Vysvětlení, doplnění a změna zadávacích podmínek

Název veřejné zakázky:	Nemocnice Pelhřimov - Rekonstrukce stravovacího provozu a budovy staré HTS
Předmět veřejné zakázky:	stavební práce

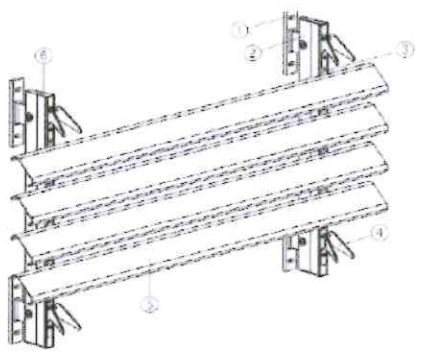
Žádáme tímto zadavatel o doplnění informací k výměníkům - teplotní spád na primární a sekundární straně (tlakový rozdíl):

Deskový výměník tepla (vytápění) - voda/voda včetně izolace a nožiček
Deskový výměník tepla (TUV) - voda/voda včetně izolace
Deskový výměník tepla (vytápění) - voda/voda včetně izolace a nožiček
Deskový výměník tepla (TUV) - voda/voda včetně izolace

Vytápění: Teplotní spád primární topné vody - 75/60°C

Teplotní spád sekundární topné vody - 65/50°C

Ohřev TV: Teplotní spád primární topné vody – 80/60°C

Teplotní spád sekundární topné vody – 60/10°C

Maximální tlaková ztráta: 20 kPa (primární i sekundární strana), maximální tlaková ztráta pro deskový výměník 290 kW (vytápění kuchyně): 30 kPa (primární i sekundární strana)

Tyto údaje zadavatel doplňuje do příslušné technické zprávy.
